Nota beantwoording zienswijzen en ambtshalve wijzigingen

Ontwerpbestemmingsplan Bredius 2020

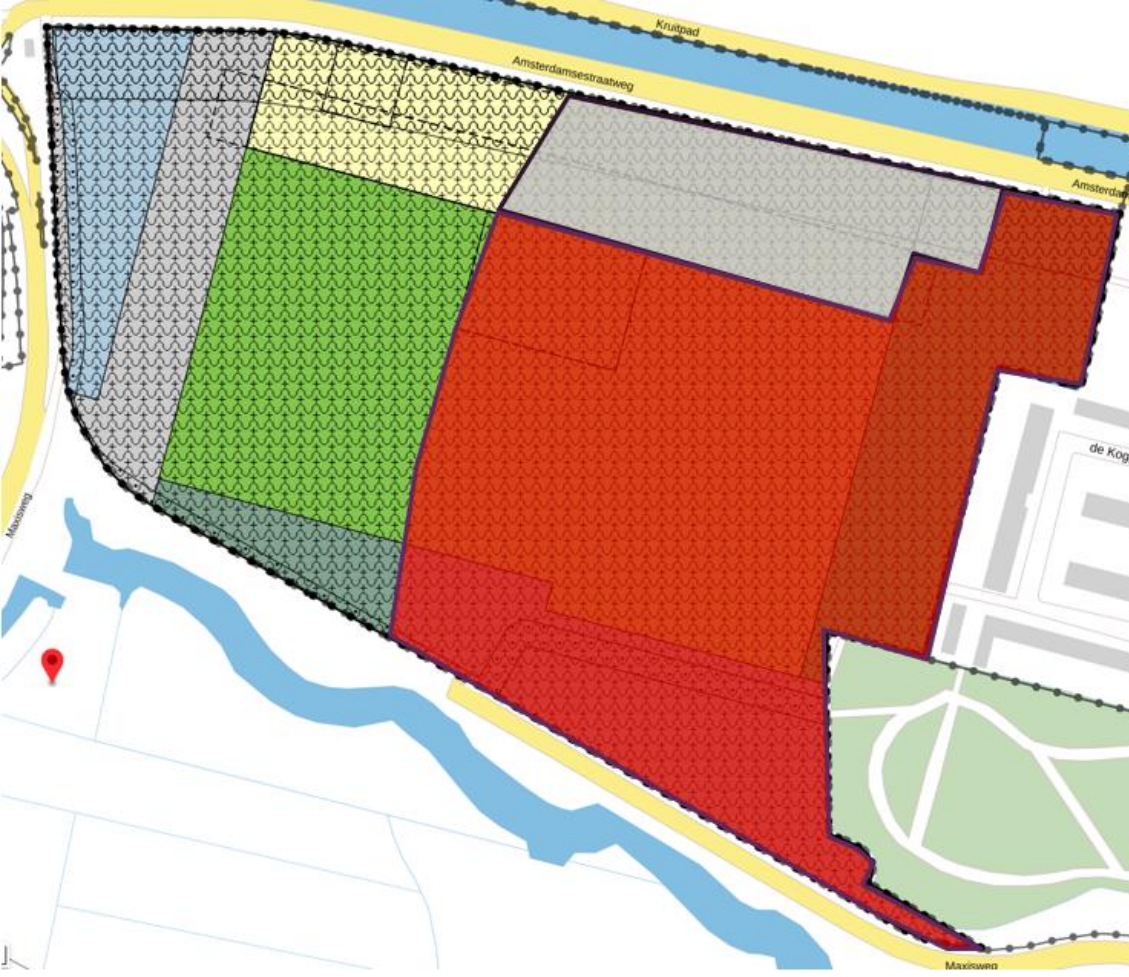
dd.	<p>In paragraaf 3.4.2. is het plangebied verkeerd aangeduid t.o.v. de verboden kringen. Voor de Bredius wordt deze verboden kring losgelaten door een forse woningdichtheid toe te laten. Het is discutabel of aan de voorwaarden uit de Nota cultuurhistorie wordt voldaan. Van een voorzetting van de bebouwing langs de trekvaart is geen sprake. Footprint, hoogte en gevellijn zijn niet afgestemd. Ook wordt binnen de 600m kring een hoogteaccent mogelijk gemaakt.</p>	
		<p>Reactie</p> <p>Indiener geeft terecht aan dat de aanduiding van het plangebied op de kaart met verboden kringen in paragraaf 3.4.2 onjuist is. Op deze kaart is het plangebied teveel in westelijke richting weergegeven.</p> <p>Op onderstaande afbeelding is de ligging van het plangebied t.o.v. de 600 meter cirkel weergegeven:</p>

Nr	Samenvatting zienswijze	Reactie gemeente
	 <p data-bbox="244 887 1337 949"><i>De meest westelijke grens betreft de grens van de 600 meter cirkel geprojecteerd op de verbeelding van het ontwerpbestemmingsplan.</i></p> <p data-bbox="244 983 1337 1111">Hieruit blijkt dat in werkelijkheid ongeveer 2/3 van het te ontwikkelen woongebied (het niet conserverende deel van het bestemmingsplan) binnen de 600 meter cirkel ligt (maar buiten de 300 meter cirkel). In paragraaf 3.4.2 zal de ligging van het plangebied op de hiervoor opgenomen kaart worden gecorrigeerd.</p> <p data-bbox="244 1144 1369 1370">In paragraaf 4.13 van het ontwerpbestemmingsplan is de afweging opgenomen t.a.v. de cultuurhistorische 'Verboden Kringen'. Deze sluit niet goed aan bij de ligging van het plangebied. Mede naar aanleiding van deze zienswijze zijn er aanpassingen in het bestemmingsplan verwerkt om te komen tot een verbeterde inpassing van het plan gelet op de cultuurhistorische 'verboden kringen'. Hieronder is de -mede naar aanleiding van de zienswijze herziene- tekst opgenomen voor het kopje 'Afweging cultuurhistorische "Verboden Kringen"' in paragraaf 4.13 van de toelichting van het bestemmingsplan</p> <p data-bbox="244 1404 762 1435"><u>Afweging cultuurhistorische "Verboden Kringen"</u></p> <p data-bbox="244 1438 1374 1664"><i>Het versterken van de historische militaire linies biedt voor de gemeente vele kansen en zorgt tevens voor een waardevol open landschap. Recreatie en toerisme vormen een impuls voor de lokale economie. Het versterken van de linies zorgt voor een beleefbaar en bruikbaar cultuurhistorisch erfgoed en biedt tevens een kwaliteitsimpuls voor de ruimtelijke omgeving. Het oostelijke deel van het plangebied ligt in de "verboden kring van 600 m", het gaat om ongeveer de helft van het plangebied en circa 2/3 van het te gebied met de bestemming 'Woongebied'. De gemeentelijke beleidslijn is om dat deel zoveel mogelijk open te houden. Voor het stedenbouwkundig kader zijn de volgende uitgangspunten aangehouden:</i></p> <ul data-bbox="244 1666 1262 1827" style="list-style-type: none"> - <i>Het inpassen van een groenstrook van 50 meter voor het creëren van een bufferzone tussen bestaande woningen en nieuwe functies;</i> - <i>Voortzetting van de huidige bebouwing langs de Muidertrekvaart;</i> - <i>Inpassen van nieuwe sportvelden in dit deel van Muiden;</i> - <i>Hogere bebouwing niet aan oostzijde-, maar aan westzijde, buiten de "600 meter lijn".</i> <p data-bbox="244 1861 1321 1924"><i>Met deze uitgangspunten wordt invulling gegeven aan de gemeentelijke beleidslijn om dit deel zoveel mogelijk open te houden.</i></p> <p data-bbox="244 1926 1358 2018"><i>Bij de vertaling hiervan naar het bestemmingsplan is ervoor gekozen om een gebied van circa 5 hectare binnen de 600 meter cirkel (rood aangegeven op onderstaande figuur) een functie te geven met een open uitstraling (Groen, Natuur en Sport). Binnen de bestemming Sport is aan de rand van de 600 meter cirkel</i></p>

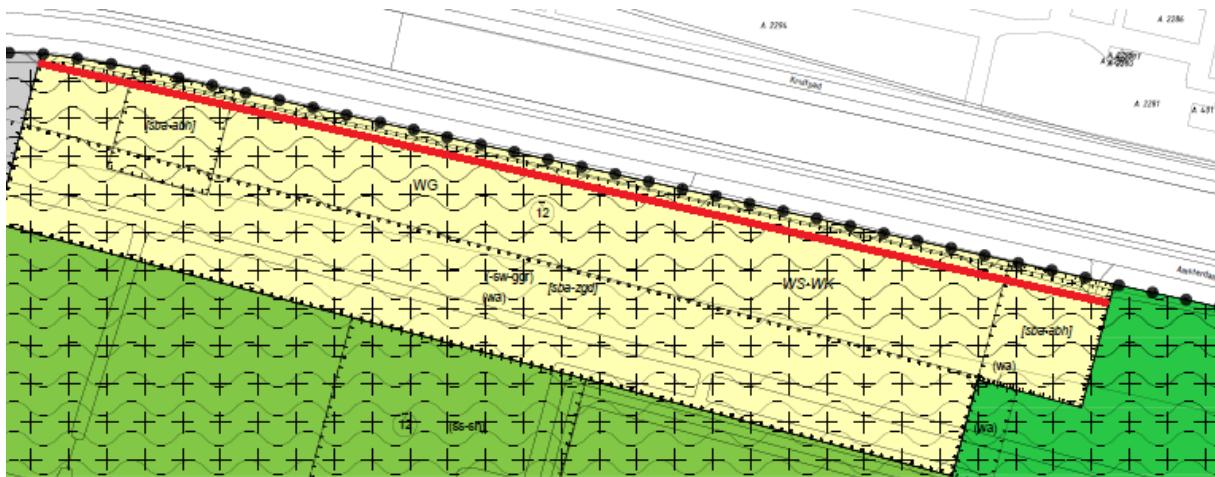
Nr	Samenvatting zienswijze	Reactie gemeente
m.	<p>Bebouwing kan direct aan de Amsterdamsestraatweg worden gerealiseerd, op ca 15 meter van de trekvaart. Het concentreren van nieuwbouw aan de noordzijde van het plangebied is nadelig voor de bewoners van het Kruitpad. Bovendien wordt bebouwing toegestaan voor de voorgevelrooilijn van de bestaande woningen aan de Amsterdamsestraatweg.</p>	<p>De toekomstige bebouwing zal niet veel dicht op de Trekvaart worden geplaatst dan de bestaande woningen aan de Amsterdamsestraatweg. Dat is stedenbouwkundig niet wenselijk. Een aantal ruwe schetsen die is opgenomen in de Ruimtelijke Visie doet vermoeden dat de bebouwing dicht op de Amsterdamsestraatweg wordt gezet. Dat is dus een onjuiste suggestie. Het ontwerpbestemmingsplan biedt echter wel de mogelijkheid om de bebouwing dicht op de Trekvaart te positioneren. Daarom wordt de verbeelding aangepast. Hiermee is geregeld dat de nieuwbouw op of achter de rooilijn van de bestaande woningen aan de Amsterdamsestraatweg wordt gebouwd.</p> <p>Naar aanleiding van deze zienswijze worden de verbeelding en de planregels aangepast.</p>

- Naar aanleiding van zienswijze 1 onder h is bijlage 2 bij de toelichting (Toets ladder voor duurzame verstedelijking) aangepast.
- Naar aanleiding van zienswijze 1 onder m wordt de verbeelding aangepast. Tussen de rode lijn en de Amsterdamsestraatweg wordt een aanduiding opgenomen: "specifieke aanduiding: hoofdgebouwen uitgesloten". In deze zone zijn geen hoofdgebouwen toegestaan.

Aan artikel 8.2.1 wordt een lid toegevoegd, waarmee wordt bepaald dat ter plaatse van de aanduiding "specifieke aanduiding: hoofdgebouwen uitgesloten" geen hoofdgebouwen zijn toegestaan.

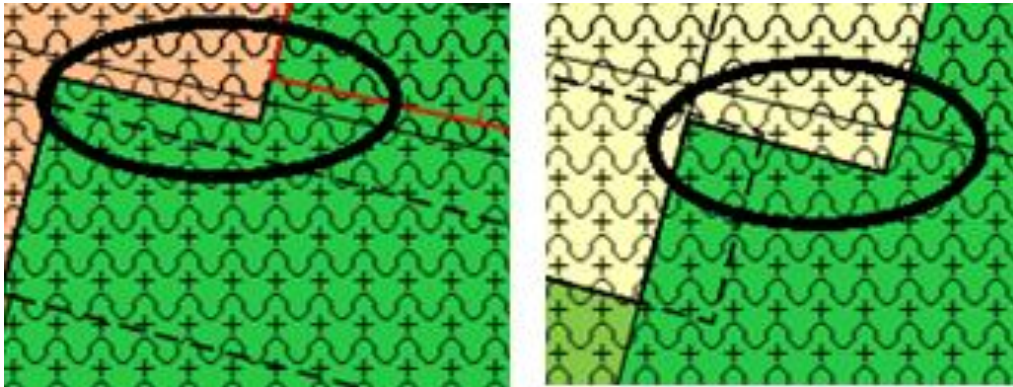
z.	Een regeling voor een maximum oppervlak verharding of maximum bebouwing ontbreekt. Onvoldoende is geborgd dat ten minste 10% van de toegenomen verharding wordt gecompenseerd.	Zoals onder d) is aangegeven, hebben wij voor de bestemming Woongebied een maximum bebouwingspercentage opgenomen. Een maximumoppervlakte aan verharding is in de praktijk lastig handhaafbaar. Op pagina 44 van de toelichting van het ontwerpbestemmingsplan wordt de waterbalans van de toekomstige situatie beschreven. Geconcludeerd wordt dat ruimschoots aan de 10% compensatie verplichting wordt voldaan.
aa.	Onvoldoende is geborgd dat de bouw van woningen niet in de weg staat aan de te realiseren oost-west watergang.	Naar aanleiding van deze zienswijze is een zinsnede toegevoegd aan artikel 8.1 onder c van de planregels: <i>Water, waterrecreatie en voorzieningen voor de waterhuishouding, met dien verstande dat in ieder geval ter plaatse van de aanduiding 'water' een watergang van, gemeten van insteek bovenkant talud, minimaal 5 m breed dient te worden aangelegd over meer dan 80% van de lengte van het aanduidingsvlak, <u>alvorens het bevoegde gezag een omgevingsvergunning voor het bouwen van een gebouw op gronden ter plaatse van de aanduiding 'water' kan verlenen.</u></i>

- Naar aanleiding van zienswijze 1 onder aa is een zinsnede toegevoegd aan artikel 8.1 onder c van de planregels:

Water, waterrecreatie en voorzieningen voor de waterhuishouding, met dien verstande dat in ieder geval ter plaatse van de aanduiding 'water' een watergang van, gemeten van insteek bovenkant talud, minimaal 5 m breed dient te worden aangelegd over meer dan 80% van de lengte van het aanduidingsvlak, alvorens het bevoegde gezag een omgevingsvergunning voor het bouwen van een gebouw op gronden ter plaatse van de aanduiding 'water' kan verlenen.
